wielkopolskie centrum onkologii

EZ/350/7/2020/.....486.

dotyczy: Wykonanie robót budowlanych wraz z umeblowaniem pomieszczeń w ramach zadania: Budynek ambulatoryjny- Rozbudowa Wielkopolskiego Centrum Onkologii w kierunku ul. Strzeleckiej.

Wielkopolskie Centrum Onkologii uprzejmie informuje, iż wpłynęły zapytania do Specyfikacji Istotnych Warunków Zamówienia, na które udzielamy odpowiedzi.

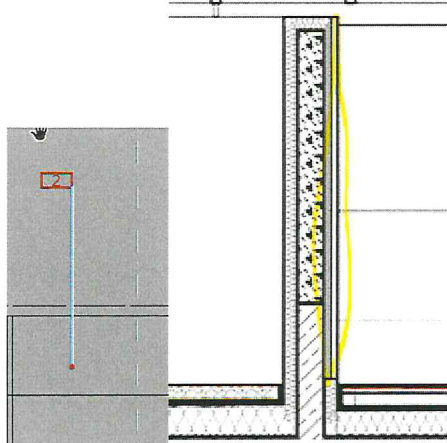
Budowlana . Proszę o potwierdzenie obudowy typu "2 - panele aluminiowe" dla okładzin osłony urządzeń technicznych dachu. Proszę o wskazanie w przedmiarze 311 poz. dotyczącej okładzin. Oferent zwraca uwagę, że poz. 173 została opisana jako "tynk mineralny". Prosimy o skorygowanie przedmiaru inwestorskiego.

Powyższą okładzinę od strony tarasu uwzględniono w przedmiarze 311 v14 w pozycji nr 147. Ścianę od strony urządzeń wentylacyjnych należy wykończyć warstwami absorbującymi t.j. wełna mineralna akustyczna, 2 x czarny welon szklany układany na zakład. Dolną część ściany do wysokości 40 cm należy wykończyć blachą. Powyższe warstwy uwzględniono w pozycjach 196-197 przedmiaru nr 311 v14. W załączeniu skorygowany przedmiar nr 311 v14.

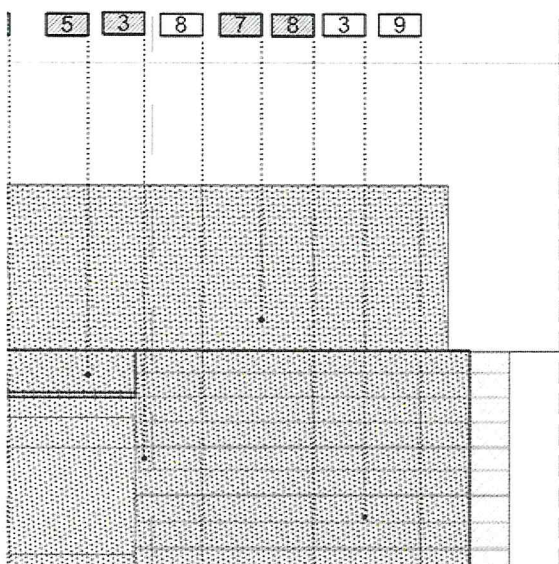
Budowlana . Z.211 rys. 22 CBO - Proszę o jednoznaczne określenie które z okładzin "3" są nowoprojektowane. Na rysunku występują dwa wykluczające się oznaczenia. Prosimy o skorygowanie dokumentacji projektowej.

Zgodnie z legendą na rysunku wszystkie zakropkowane elementy na powyższym obrazku są nowo projektowane. W załączeniu rewizja rysunku nr 22 zeszytu 211.

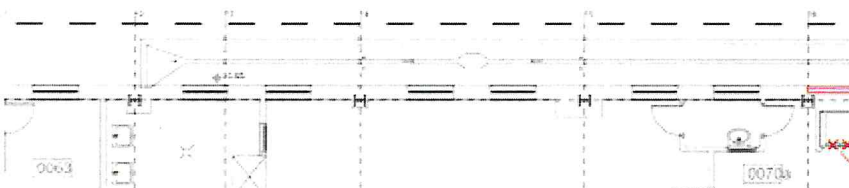
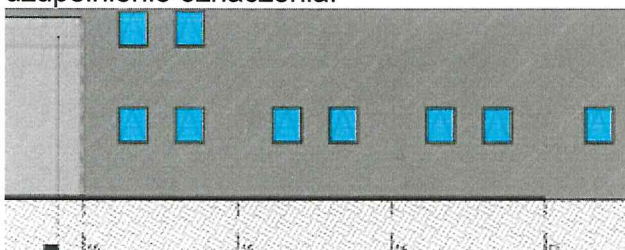
Budowlana . Prosimy o informację dotyczącą ślusarki przeszklonej parteru PN w osiach 12-16. W przesłanej specyfikacji brak oznaczeń „do zachowania/do usunięcia”. Prosimy o uzupełnienie oznaczenia.

Wszystkie niezakropokowane elementy na widoku elewacji oraz bez oznaczeń na rzucie na powyższym obrazku są istniejące do zachowania.

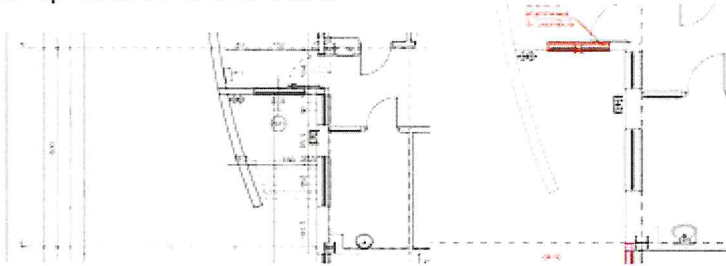
Budowlana . Prosimy o informację dotyczącą ślusarki przeszklonej parteru ZACH w osiach E-N. W przesłanej specyfikacji brak oznaczeń „do zachowania/do usunięcia”. Prosimy o uzupełnienie oznaczenia.

Okna na zachodniej elewacji budynku CBO pomiędzy osią E-N są istniejące do zachowania. Wymianie podlegają okna, które mają oznaczenia na rzutach i zostały wykazane na kartach w zeszycie 313. Zwracamy uwagę, że okno aluminiowe na załączonym obrazku, które podlega wymianie to okno na południowej ścianie klatki schodowe KS-2.

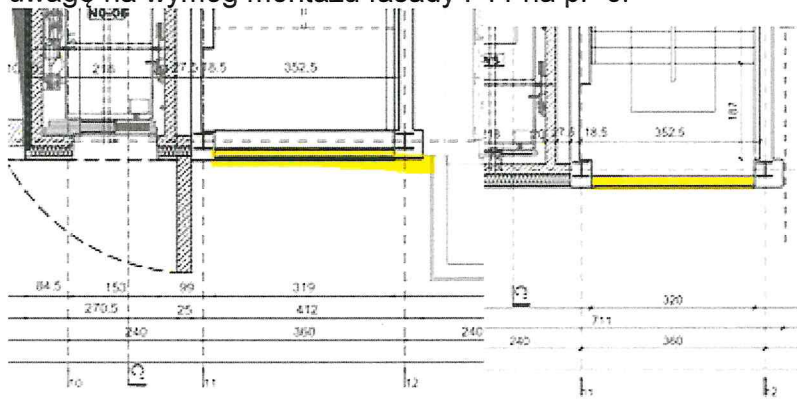
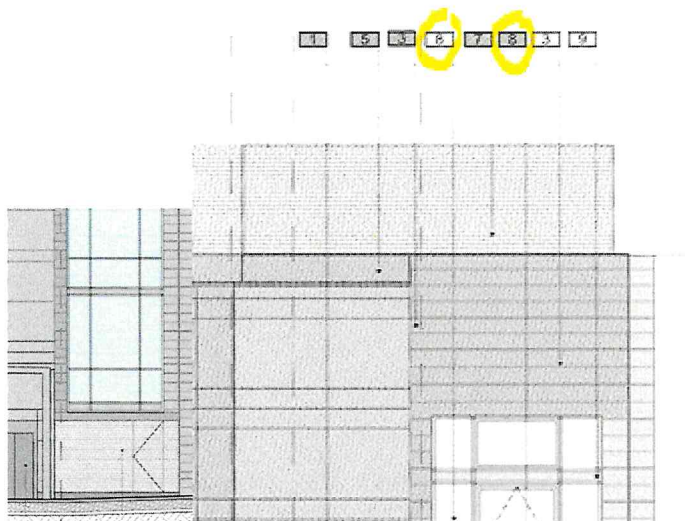
Budowlana . Prosimy o uzupełnienie oznaczenia „do zachowania/do usunięcia/nowoprojektowany” okładziny/fasady w osiach 11-12/ elew. PD. Oferent zwraca uwagę na wymóg montażu fasady F11 na p.+6.

Zgodnie z legendą wszystkie elementy mające wypełnienie w postaci zakropkowania na rysunku nr 22 są nowo projektowane. Zakropkowane elementy w obszarze istniejącego budynku CBO podlegają rozbiórkom a w ich miejscu należy wykonać nowe zgodnie z projektem. W załączeniu rewizja rysunku nr 22 zeszytu 211 oraz rewizja rysunku rozbiórek nr 14 i 16 zeszytu 211.

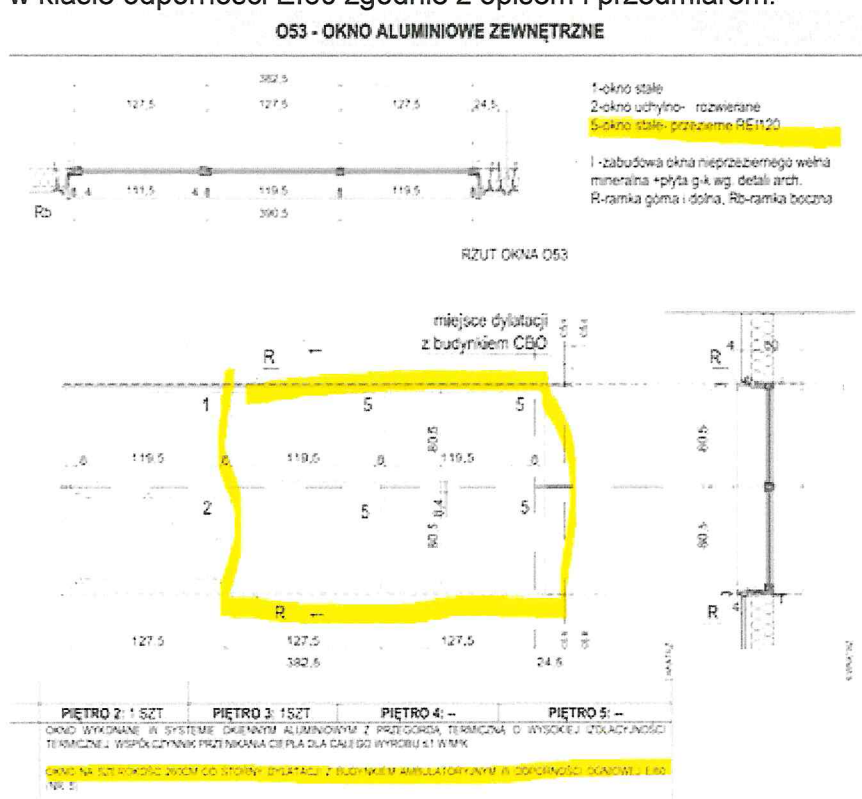
Budowlana . CBO- Specyfikacja okna O53 zawiera 2 sprzeczne informacje – EI60 i REI120. Prosimy o potwierdzenie, że kwatery oznaczone nr 5 okna O53 mają być wykonane w klasie odporności EI60 zgodnie z opisem i przedmiarem.

Oznaczenie „5” na powyższym wykazie zmieniono na ‘5-okno stałe – przezierne EI60’. W załączeniu rewizja karty katalogowej

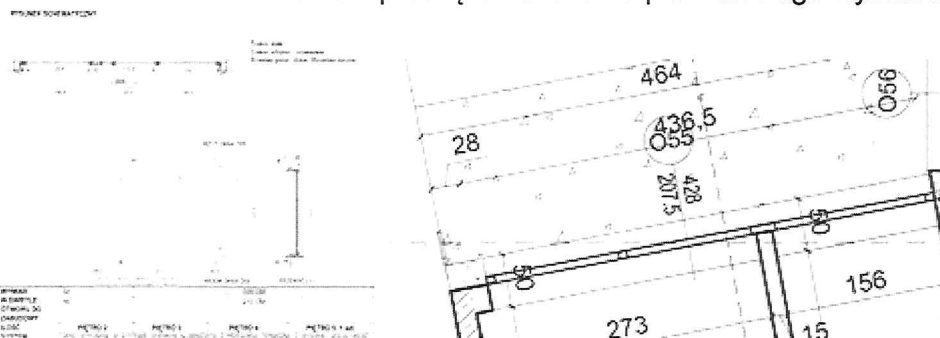
Budowlana. CBO – okno O55 – proszę o wskazanie prawidłowego wymiaru okna.

Budowlana. CBO – rys. 23. Załącznik do odpow. na pyt. nr 42 - rysunek 23 - Elewacja północna i wschodnia.

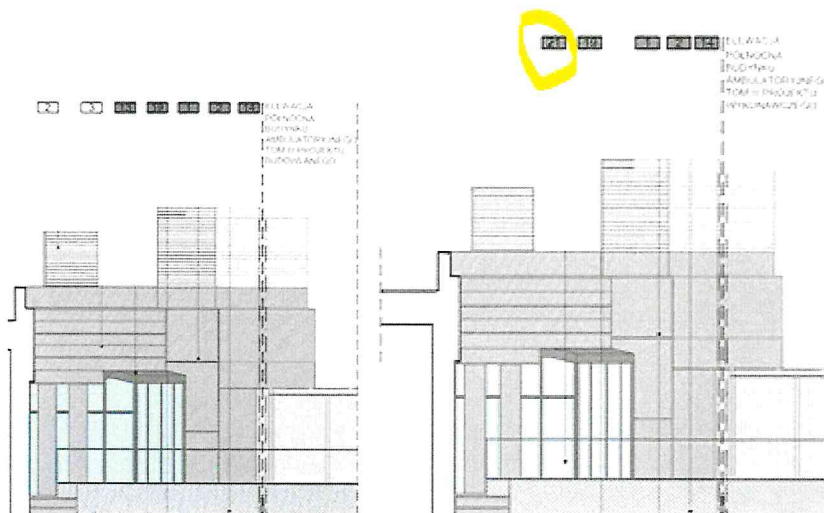
Proszę o wyjaśnienie ozn. „21” – czy jest to konstrukcja nowoprojektowana?

Wszystkie elementy na elewacji północnej oznaczonej na rewizji rysunku nr 23 jako C-C są nowo projektowane. Oznaczenia na tym widoku dotyczą jedynie elewacji północnej w tym oznaczenie 21 odnosi się do balustrady zewnętrznej przymocowanej do atyki. Oznaczenia elewacji zachodniej B-B widocznej w skrócie przedstawiono na rysunku nr 22. Zgodnie z legendą wszystkie elementy, które są zakropkowane na rysunku nr 22 to elementy nowoprojektowane.
